改善箇所説明図②

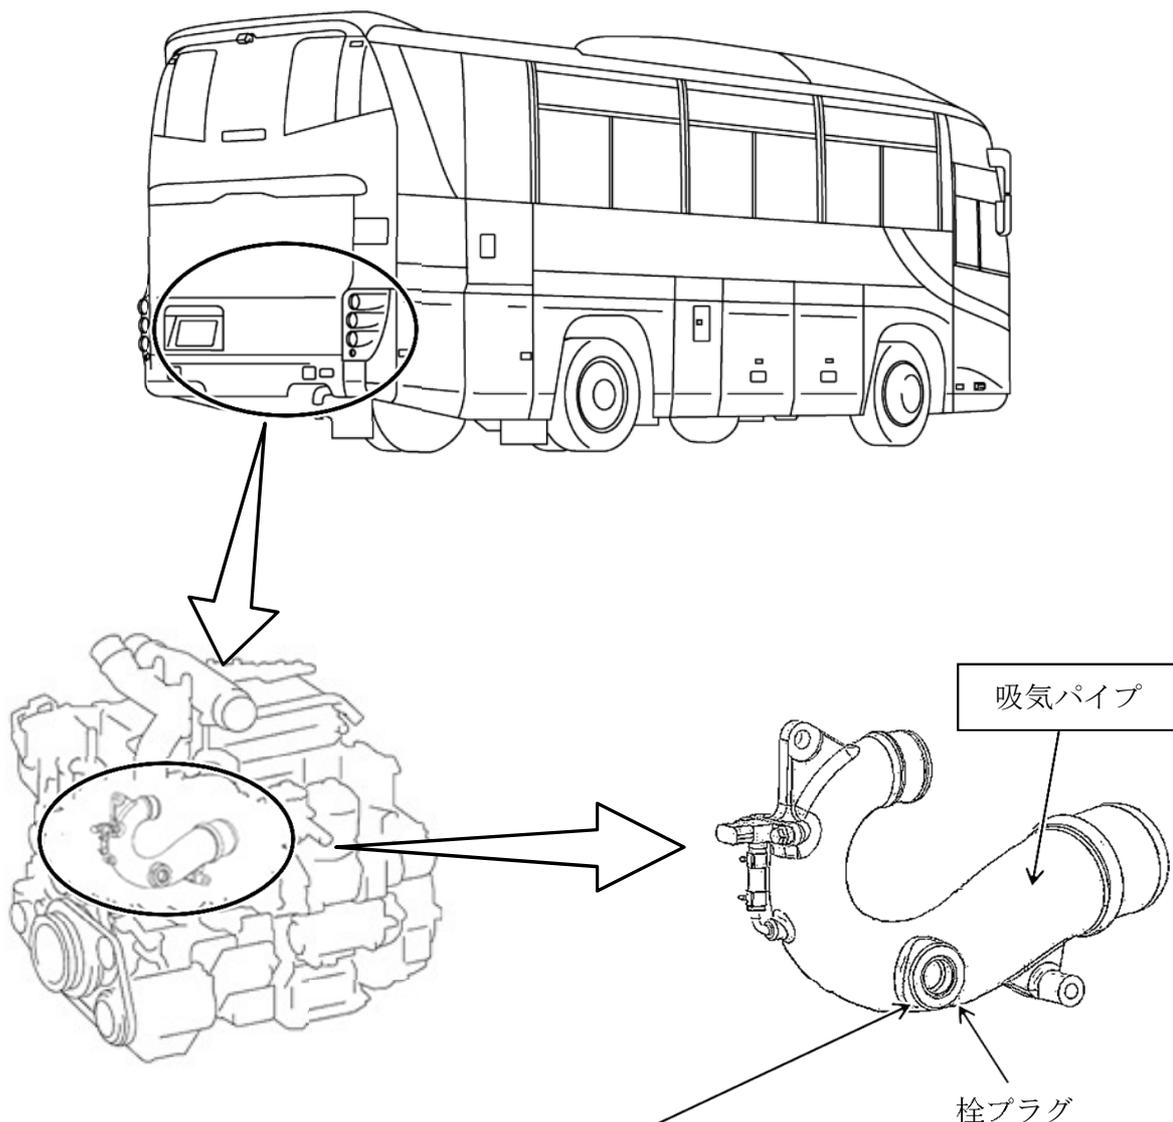
基準不適合発生箇所

大・中型バスにおいて、エンジンの吸気パイプの栓プラグの取付け構造が不適切なため、高負荷走行時の内圧により当該プラグが抜け、走行中にエンジン出力が低下するとともに栓プラグが路上に脱落するおそれがある。

改善の内容:

全車両、吸気パイプ一式を対策品に交換する。

識別： シリンダヘッドカバーに白色ペイントを塗布する。
